仕様変更のお知らせ

2024年5月吉日
TMEHジャパン株式会社
TEL:0532-34-7668

アルミジョイントセット BA-1909

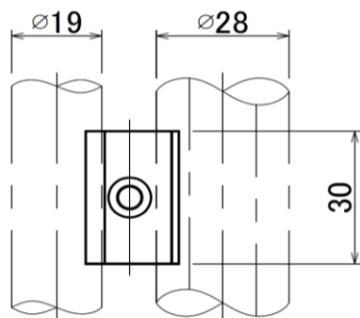
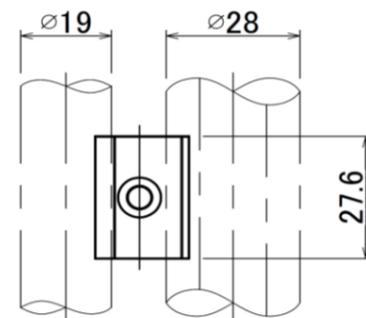
ハンドグリップHG-143を取り付けるために幅を変更
